COMUNE DI SOVICILLE

Studio geologico-tecnico di supporto al Piano Operativo
ai sensi del DPGR.n.53/R/11

Relazione tecnica con schede di fattibilità per gli interventi soggetti a Piani Attuativi (PA),
Progetti unitari convenzionati (IC) e per le aree soggette a vincolo espropriativo (AE)

Versione modificata a seguito delle osservazioni dell'Ufficio del Genio Civile Toscana Sud rispetto alla versione del
Maggio 2020:

Pericolosità geologica scala 1:2.000

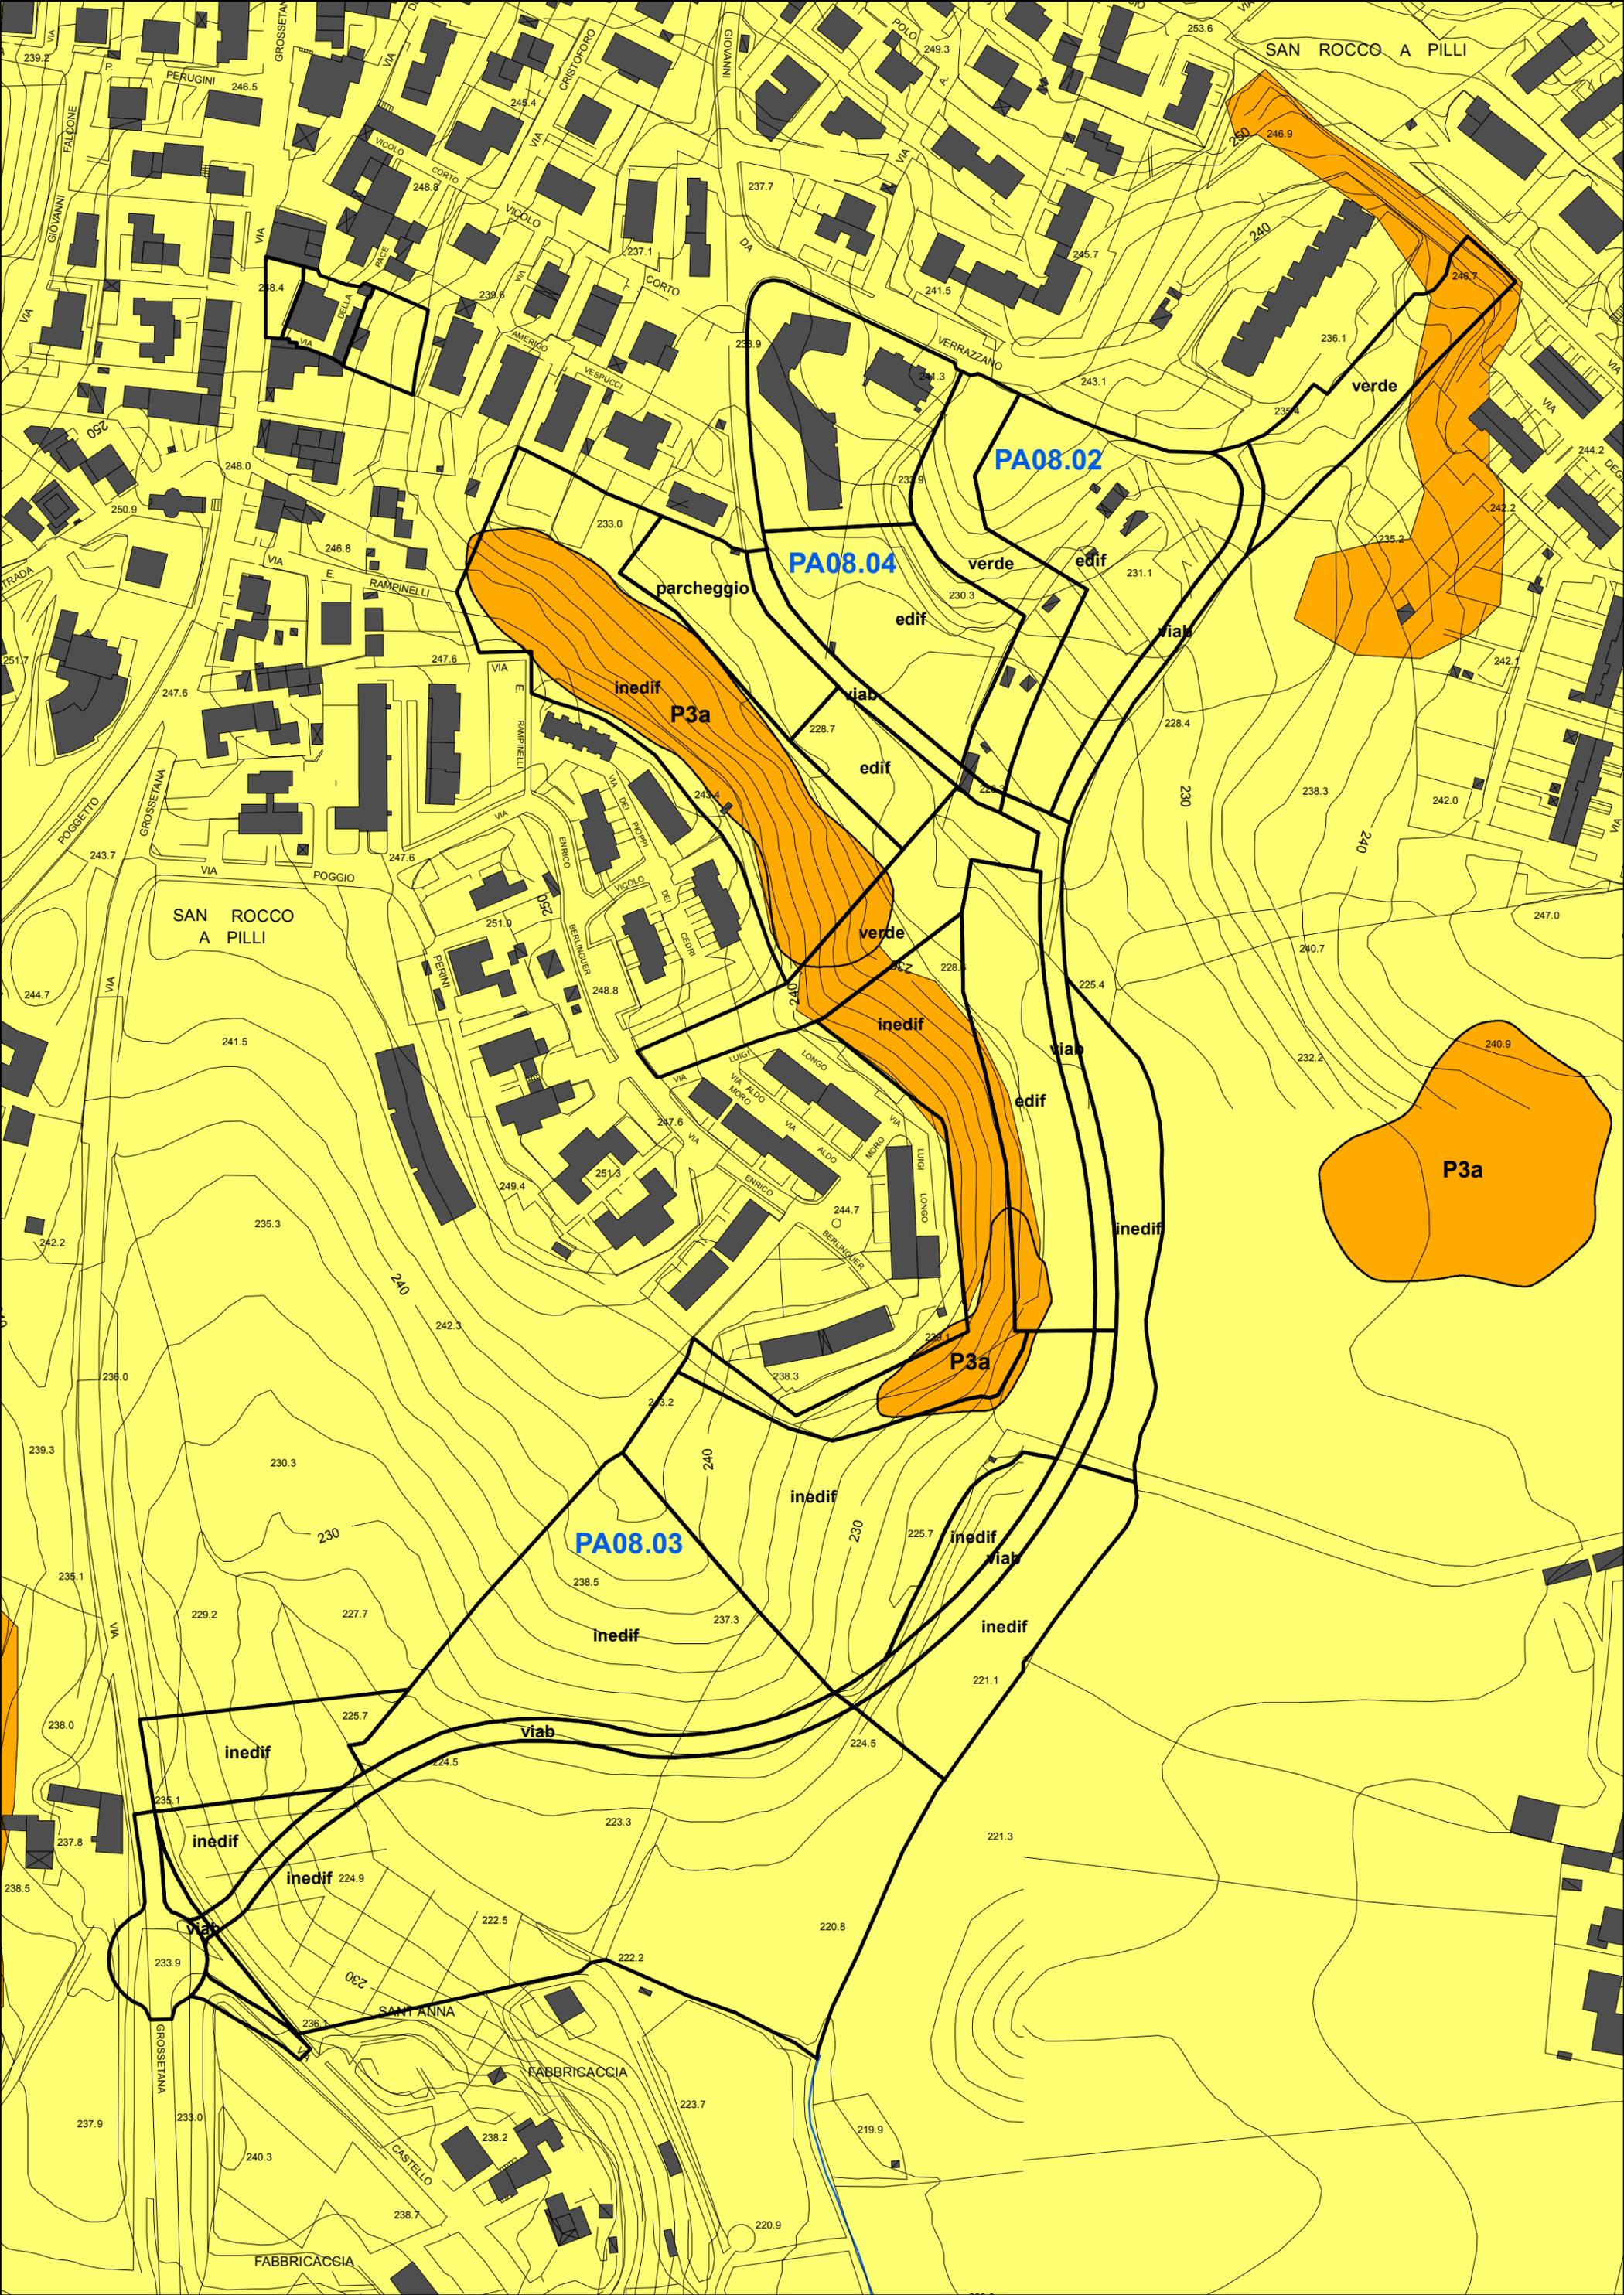
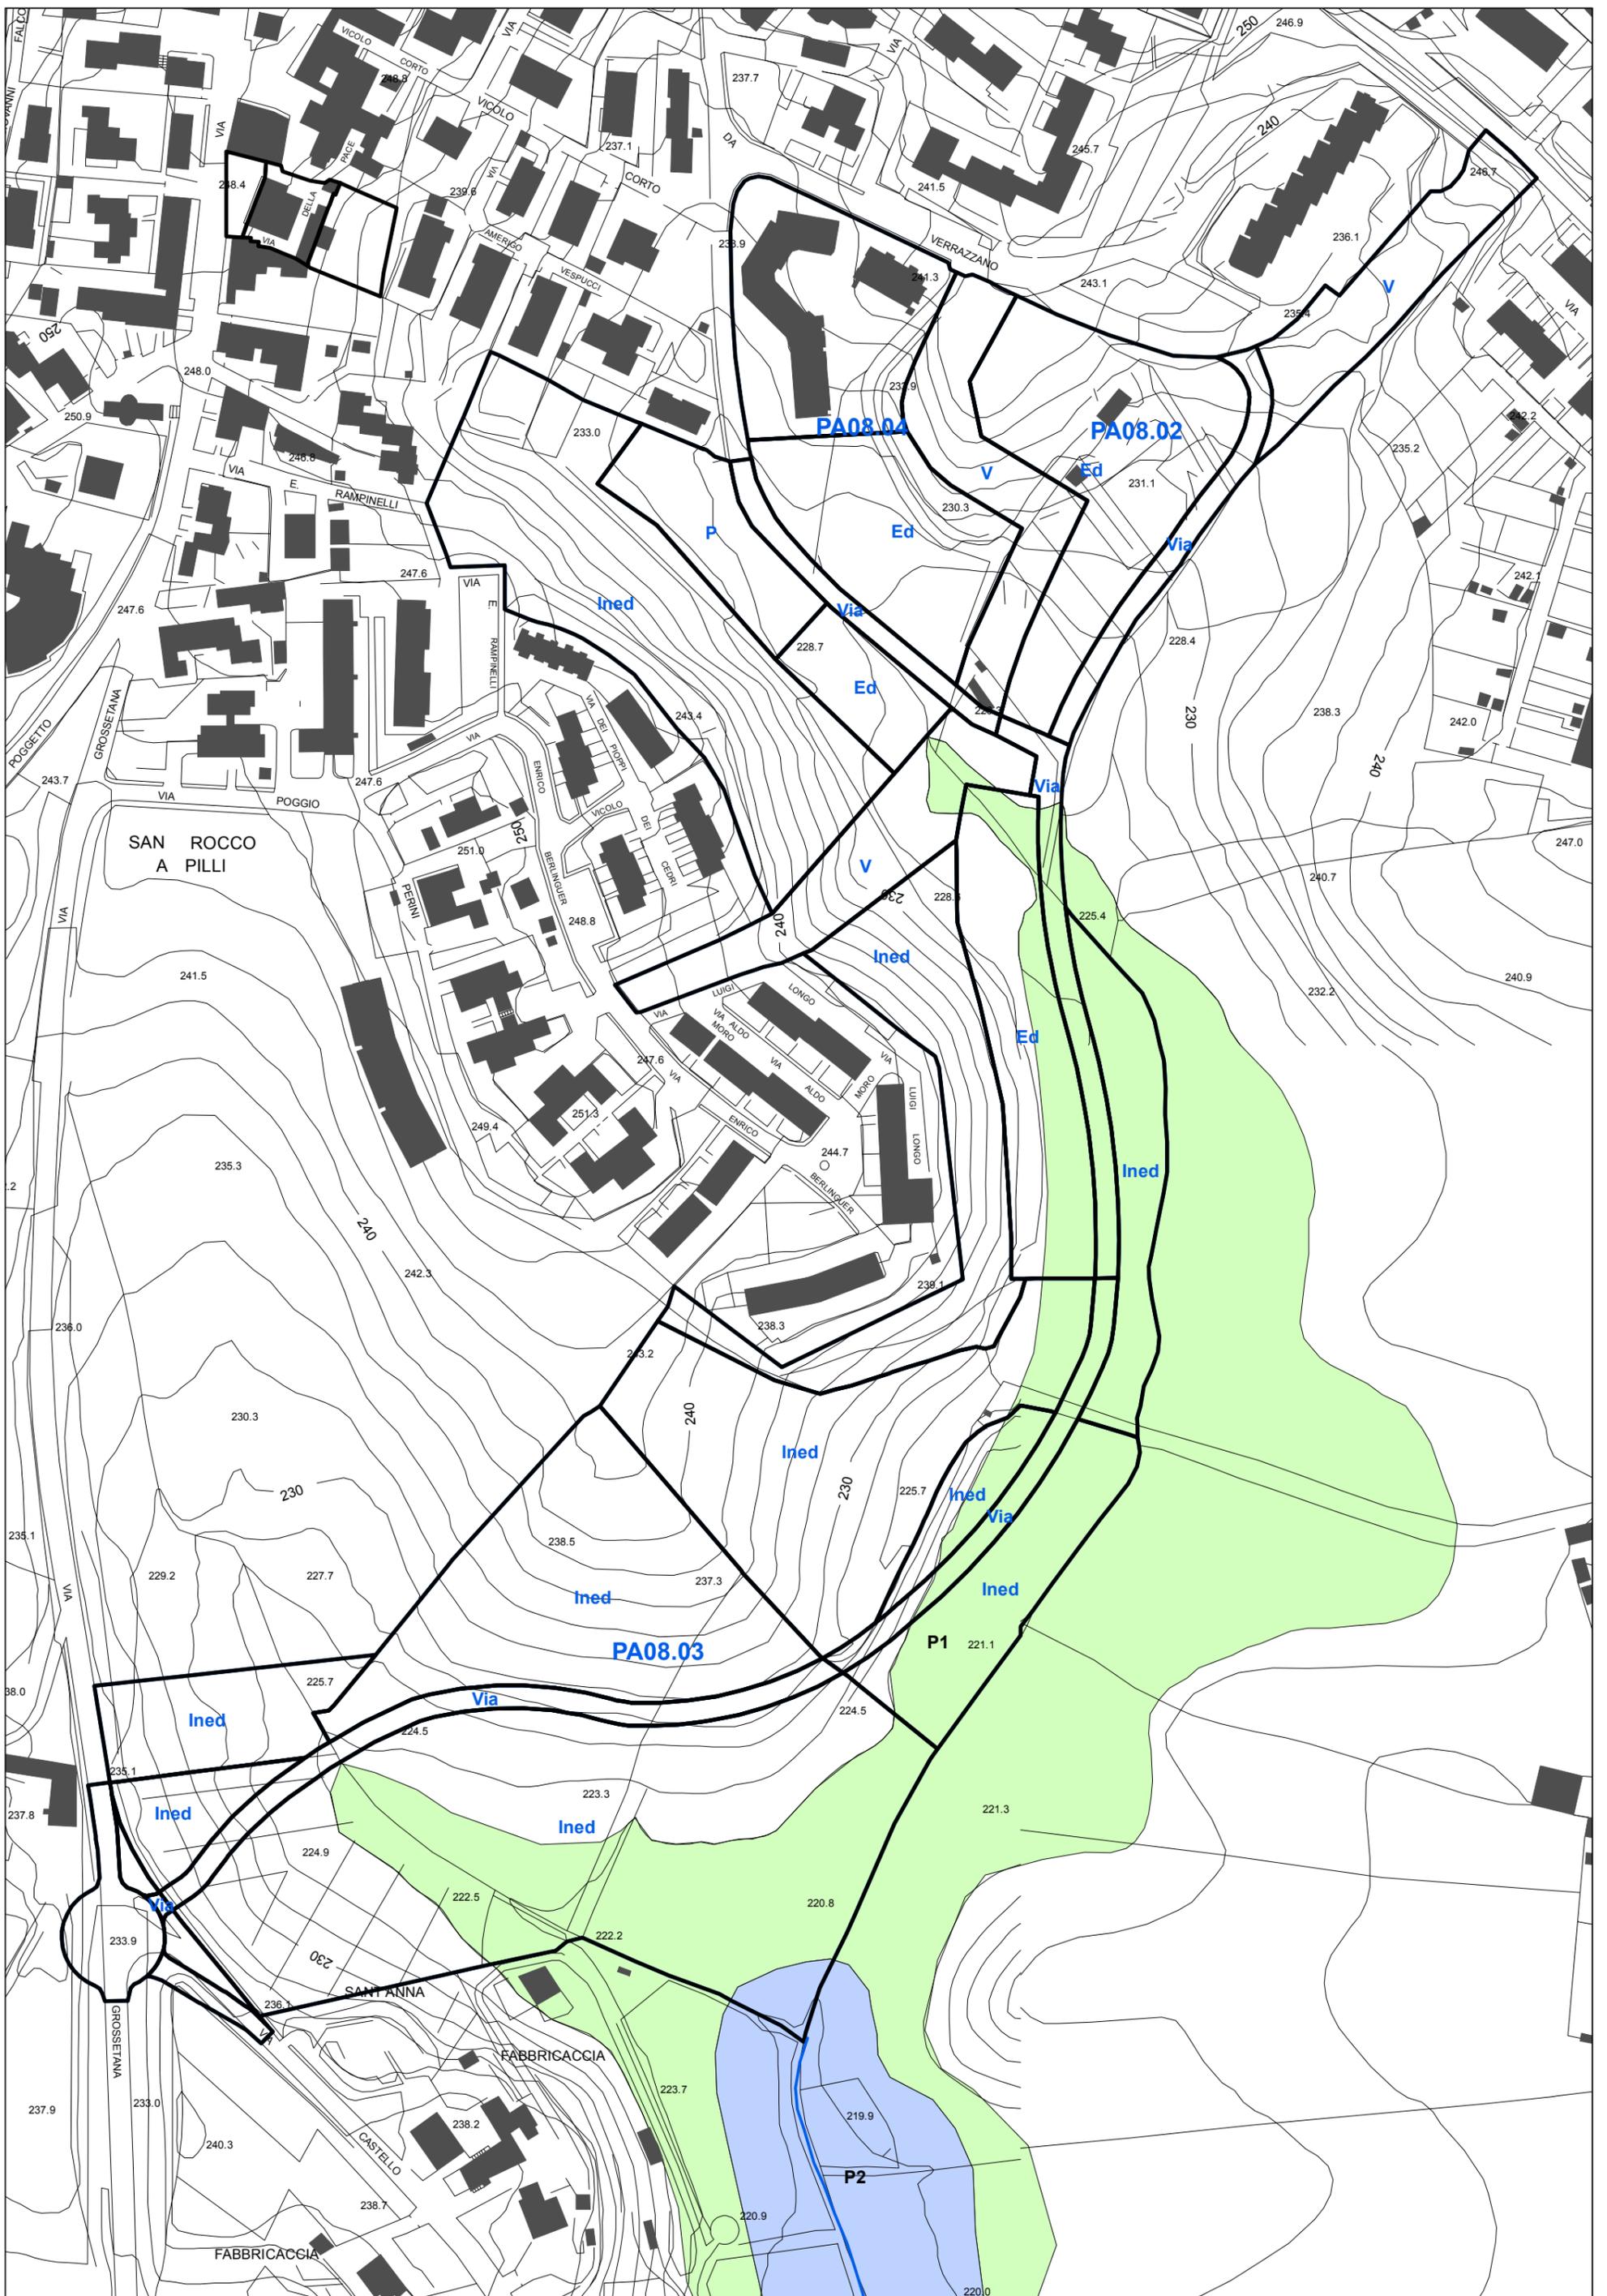
modifica del reticolo idrografico

reticolo idrografico ai sensi della L.R.n.79/12 e s.m.i. modificato
